II.13 PLANO DE EMERGÊNCIA INDIVIDUAL - PEI

3. Cenários Acidentais

FIGURA 1 - Mapa do mar do Caribe com destaque para os países signatários da Convenção de Cartagena e do Protocolo de Vazamento de Óleo; e Mapa de probabilidade de presença de óleo na costa, para um vazamento de blowout de 30 dias no período de verão. Simulação de 60 dias.

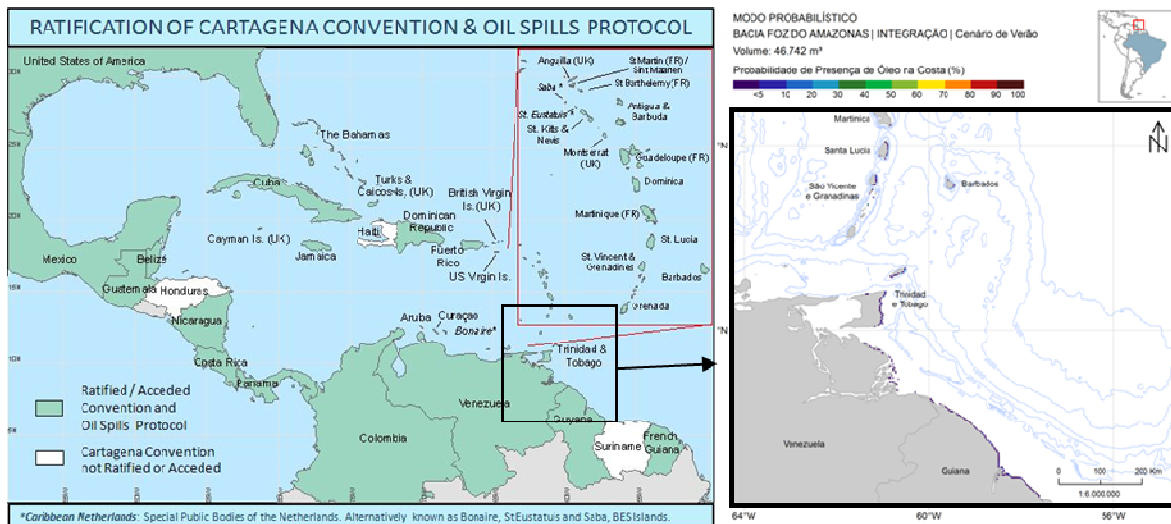
Solicitação/Questionamento 5: *“Considerando as modelagens apresentadas e a proximidade do limite com outros países, a empresa deve indicar quais serão os seus procedimentos para poder atuar em áreas internacionais, bem como se já identificou quais os órgãos e a quem deverá acionar em cada país onde a mancha poderá passar por suas águas no caso de um acidente.”*

Resposta/Comentário: Ao tomar ciência de que as modelagens de dispersão de óleo para os cenários de pior caso na Bacia da Foz do Amazonas apresentaram probabilidades de impactar países da região do Caribe durante um eventual derramamento de óleo proveniente das atividades exploratórias na margem equatorial brasileira, conforme mostrado na **Figura 1**, a indústria brasileira de Óleo e Gás (através do IBP) iniciou em 2014 um processo de articulação junto ao Governo Brasileiro, para que um Acordo de Cooperação para tratamento de emergências decorrentes de acidentes de pior caso fosse formalizado com países vizinhos.

Tendo a ANP como porta-voz junto ao Ministério das Relações Exteriores, a indústria de Óleo e Gás sinalizou junto ao Governo a necessidade de se estabelecer um novo acordo com a Guiana Francesa (país fronteiro) para tratar as emergências em operações offshore, aproveitando a experiência entre os dois países com o Acordo Transfronteiriço em Matéria de Socorro de Emergência Terrestres, celebrado em Paris em 11/12/12 para proteção da fronteira do estado do Amapá e da Guiana Francesa.

Aproveitando a existência de um acordo de cooperação entre os países do Caribe para proteção e auxílio mútuo em caso de emergência com vazamento de óleo Offshore (Convenção de Cartagena - Programa Ambiental da ONU assinada em 24/03/1983), da qual todos os países potencialmente impactados em caso de um acidente de pior caso na Margem Equatorial são signatários (**Tabela 1**), a formalização desse novo acordo com a França permitirá a participação do Brasil nas futuras reuniões da convenção como "membro convidado", permitindo a integração e cooperação do País através da utilização do Protocolo de Cooperação no combate a vazamento de óleo na região do Caribe. Na **Tabela 1** são apresentados os países potencialmente impactados com os respectivos tempos mínimos e probabilidades de toque.

Em caso de derramamento de óleo com proporções internacionais, a TEPBR irá acionar a OSRL (mesma empresa responsável pela gestão de emergência para os países do Caribe) para auxiliar no atendimento a emergência, bem como comunicará o mais rápido possível os países potencialmente impactados, em atendimento ao Artigo 5 do Protocolo da Convenção. Deve-se ressaltar que a referida convenção estabelece protocolos de orientações e recomendações, ficando a cargo de cada um dos países membros estabelecerem seus procedimentos apropriados.
